改善箇所説明図

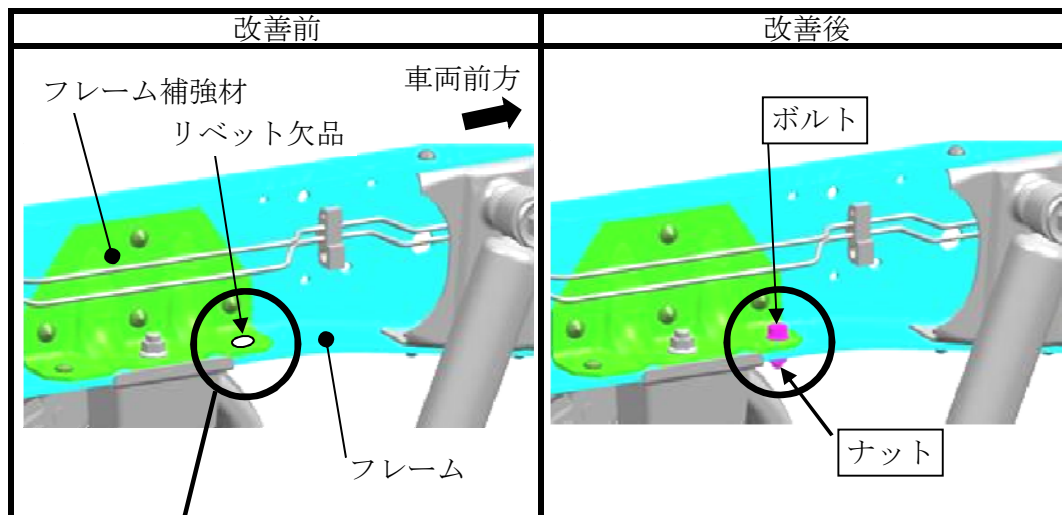
基準不適合発生箇所

圧縮天然ガス（CNG）エンジン搭載の塵芥車において、フレームにフレーム補強材を固定しているリベットの一部分が欠品しているものがある。そのため、走行時の曲げ、振り入力等により、欠品しているリベット穴周辺に高応力が発生し、そのままの状態で使用を続けると、最悪の場合、フレームに亀裂が入るおそれがある。

改善の内容

全車両、フレームとフレーム補強材の固定部のリベットが欠品しているリベット穴に、ボルト及びナットを追加する。

識別：ナットに識別ペイント（黄色）を塗布する。
